SOCIÉTÉ ANONYME DES AUTOMOBILES

Peugeot

Réf : Circulaire n° 101 du 30 septembre 1936

Objet : Tirette de commande de régulateur 302, 201M, et SKD

A-302

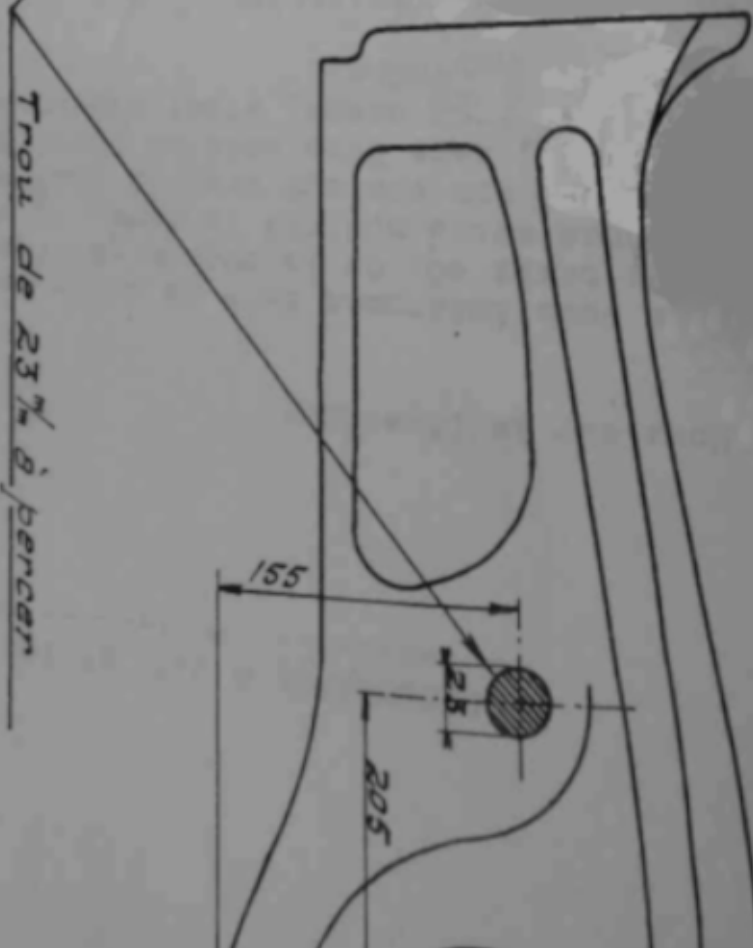
Quant à la question du trou à percer sur la planche de bord, ce trou d'un diamètre de 23 mm sera facilement obtenu par le perçage d'une série de petits trous jointifs ; le trou unique obtenu étant agrandi et régularisé à la lime queue de rat demi douce.

Trou de 23^{mm} à percer

B-201M - SKD

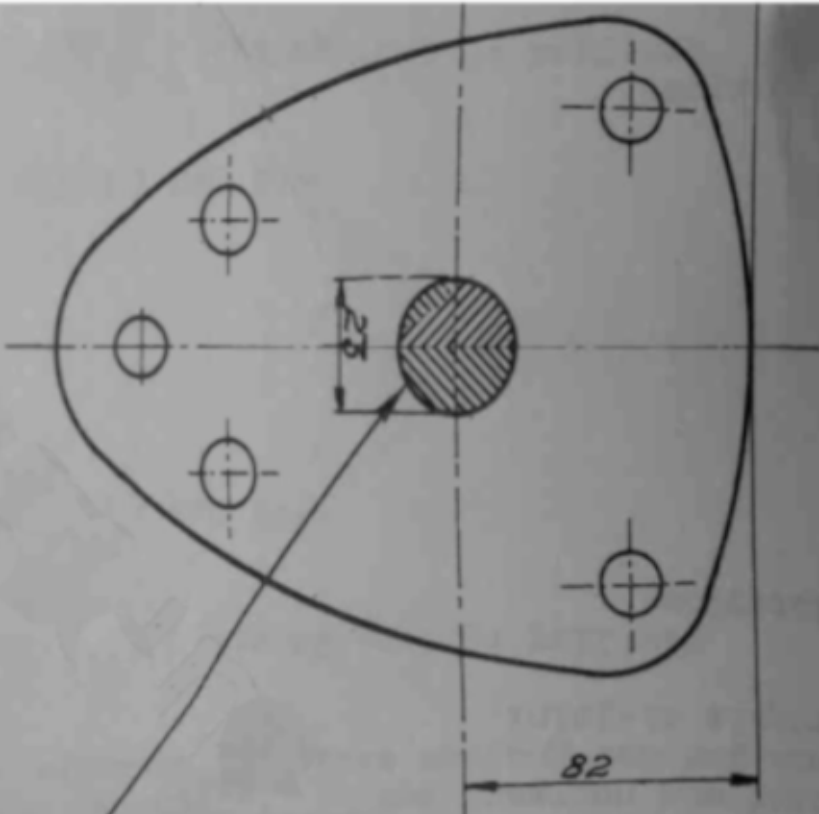
Pour les voitures 201M et SKD, le trou de fixation est à percer sur la planche suivant les cotes et la position donnée par la figure B au croquis ci-joint.
